## 〈 公開質問状 〉

(独)水資源機構が事業主体として計画されている「川上ダム」(三重県伊賀市)について、事業主体自らが行った「地質調査」から、ダムサイト直近に「破碎幅15～20mの大活断層を主体とする活断層帯が存在し、予定貯水池の大半を通っていること」が、少なくとも平成13年には判明しており、私が平成15年より指摘し警告を行って来たにも関わらず、「嘘や隠蔽」を繰り返して来ました。〔参照を乞う意見：淀川水系流域委員会ホームページ＝一般意見NO. 486《川上ダムは安全か》他、NO. 661、NO. 676、など〕

《第80回委員会「川上ダム地質問題」審議の報告》

《 川上ダム地質問題の最大要点 》80回委員会審議説明用

〈 資料 1 地質平面図及び測線配置図 〉

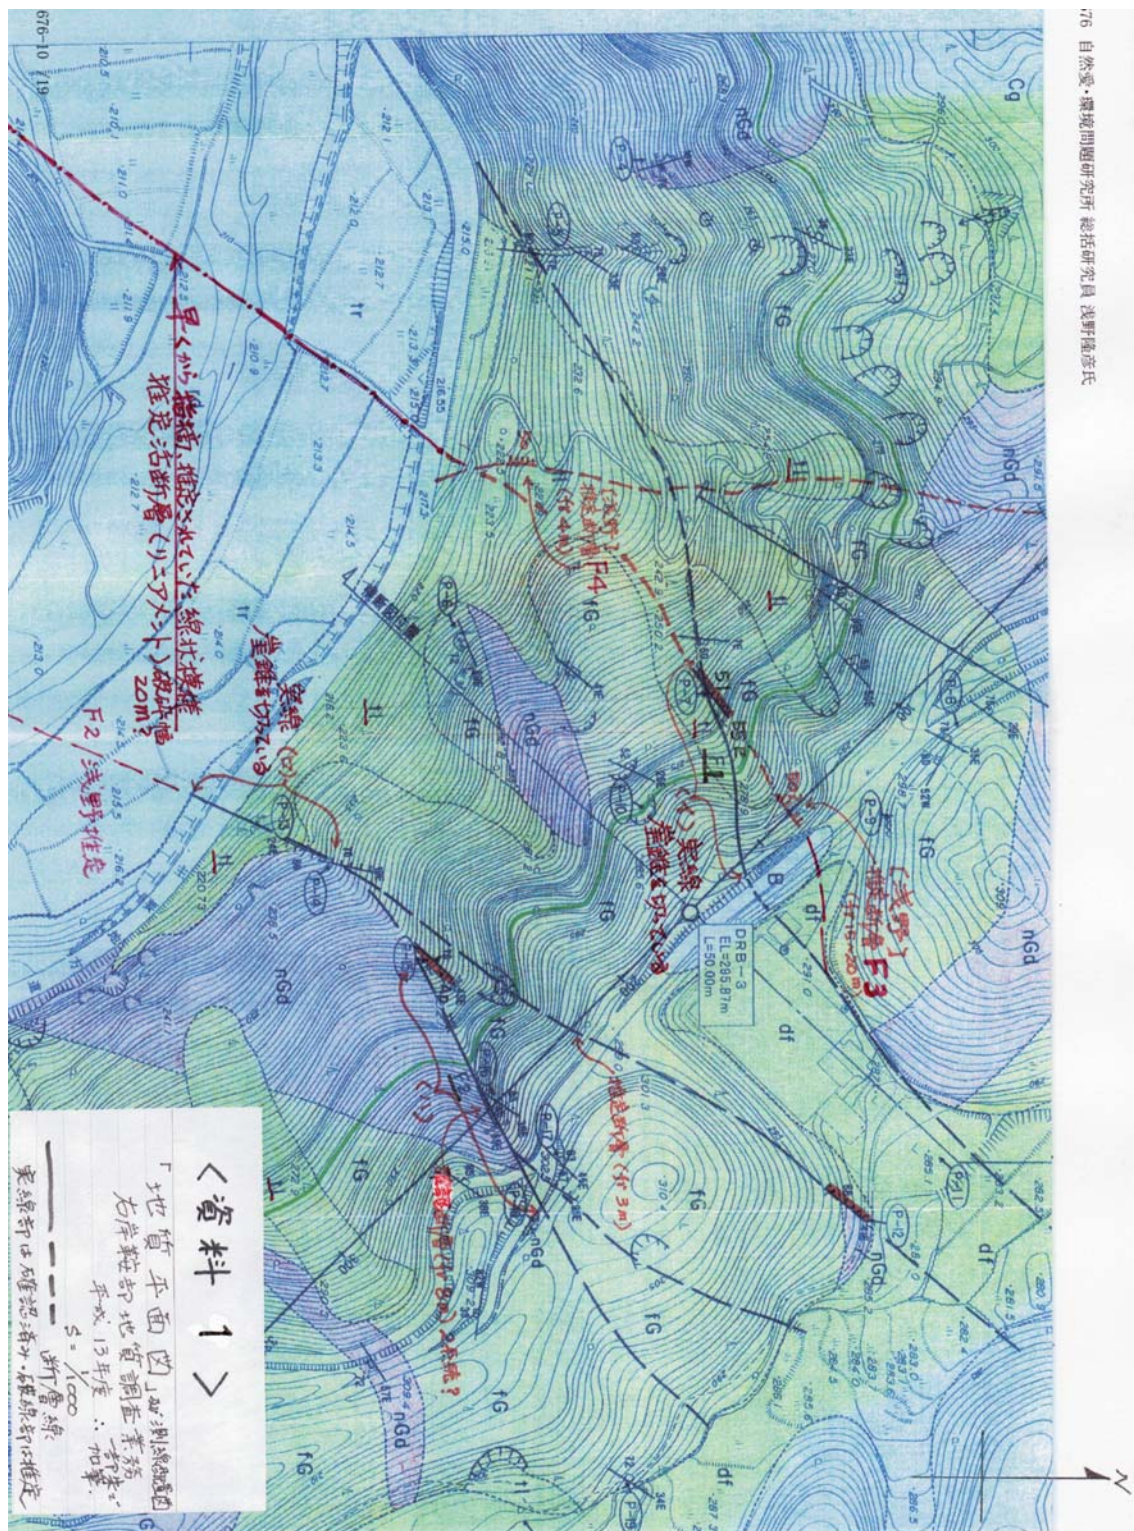
〈資料 1〉地質平面図を参照

断層 F1 が(イ)の所、実線で描かれているのは地表で確認された断層を示しているのである。しかも崖錐堆積物(記号=tl : ページ末に解説あり)を切っている。断層 F2 は(ロ)の所で実線、同じく崖錐堆積物を切っている事を表している。崖錐堆積物は、最も新しい堆積層であり、この二つの断層は「活断層」と確認できる。

- 3) 断層 F1 は〈資料 2〉の下から3行目に述べられているように、「前述の地表で見られる断層 F1 は幅15m~20mの破碎部本体からの分岐断層あるいは随伴断層と考えられる。」ので、本体の断層は破碎幅15~20mの「大断層」(F3と仮称する)と推定される。筆者が朱筆で推定ルートを描いて見た。「走向が北東—南西」と述べられているので、既往の地質平面図に早くから指摘され、前深瀬川右岸を走る推定断層(リニアメント)として描かれて来た「線状模様」と繋がりが一致する。
- 4) この本体断層が「活断層」で有る事は、断層 F1(活断層)との「分岐あるいは随伴という関係」で明確である。なおかつ、破碎幅が15~20mという大断層は、変位活動が繰り返し続いて来たからこそその存在を示すもので、「今後も変位活動を続ける活断層である」と言える。
- 5) この「活断層」の存在を隠さず、前深瀬川全幅に2つの測線を設定し、ボーリング8本と弾性波探査2線の調査及び鞍部北側での「住民公開トレンチ調査」を実施すべきである。これにより初めて、「説明責任」が果たされる事になるが、口先だけの「否定」は本当の「説明」ではない。

今出ていますのは、これはダム直近の右岸鞍部南斜面の地質図で、平成13年、「右岸鞍部地質調査業務報告書」で出たもので、それに解説的に私が朱筆でわかりやすくしたものです。

私が言いたいのは、先ほど河川管理者説明にありました、文献から3つの線状模様を選んで、そして簡単な現地踏査で平成6年ごろに活断層がないというふうに言ってしまったのは、平成4年に多目的ダムとしてゴーサインが出たからです。その後、いろんな調査を通じまして、これは平成13年ですが、明らかに活断層だという証拠がもう出ているんですよ。これは弾性波探査とそれまでの既往の地質調査のすべてを検討し、またこの斜面の現地踏査をやりまして確認された断層が実線で出ております。この（イ）という部分の、この部分ですね。この部分は実線で描かれています。これはF-1の断層ということで示されておりまして、その少し上側に15mから20mの破碎幅を持った大断層らしき結果が出ております。そして、この総合解析では、今出ている実線で描かれた分を含む『F-1はその大断層的な破碎部からの分岐断層あるいは随伴断層であると考えられる』というふうに述べております。そして、この実線の部分は現地で断裂が確認された場所です。そして

その地層は、いわゆる崖錐堆積物と言いまして、がけから岩とか岩屑・土とかが落ちてきて緩斜面に堆積した場所です。つまり、表土を除いては最も新しい地層です。そのためにここを切っていると言うのは「活断層」を意味しています。私、ここを踏査しました。トラバースしてずっと通りました。そしたら、あの部分で雁行型に裂隙が起こってます。これはだれでも気がつくわけですし、初めのうちは木なんかがいっぱいあったから気がつかなかったのかもわかりませんが、これはもうはっきりとわかっております。そして、右側の線ですね。右側の線の(ロ)のあたり、ここも実線で描かれておりますが、これはちゃんと下に「t1」、すなわち崖錐という記号が入っている、つまり崖錐堆積物のある場所です。つまり、このように新しい地層を切っていることが地表面から確認できているということは明らかに「活断層のしるし」なんです。

そういうことで上のほうの、随伴断層か分岐断層か、それはわかりませんが、それに隣り合っている断層を赤い線で私が推定して書いております。それは弾性波探査の側線の120mから140mの間の破砕部です。ここが断層の本体であって、こういう大きな破砕幅を持った大断層は次から次へと活動を起こして変位を起してきたからこそ、それほどの破砕幅を持つ断層になってきたということです。これはもう前から、ここの川上ダムの地質調査の初めから、そこに書いておりますように、下にちょっと紫色がかかった部分があります。ここですね。これが合流部の原石山なんですが、ここを通るリニアメント、明瞭なリニアメントとして地質平面図にずっと描かれてきました。ただし、それが平成6年に一旦消されました。しかし、また後の調査で復元しております。つまり、こういう断層が活断層としてダム直近の貯水池を通っているということは非常に危険なことが起こり得ると。まあ、満水したときに動きやすいとか、そういったこともあります。そういうことで、ここの断層の調査をもうちょっと丁寧にやってもらいたい。そして、鞍部の北側で住民に公開トレンチを行い説明会を開いてもらうとか、それから前深瀬川の直線部分で川全幅の弾性波探査を行ってもらい、6本ぐらいのボーリングをやってもらうということで明確に解明してもらわないと、もうはっきりと活断層がこうやって通っているということはわかってきました。そういうことです。
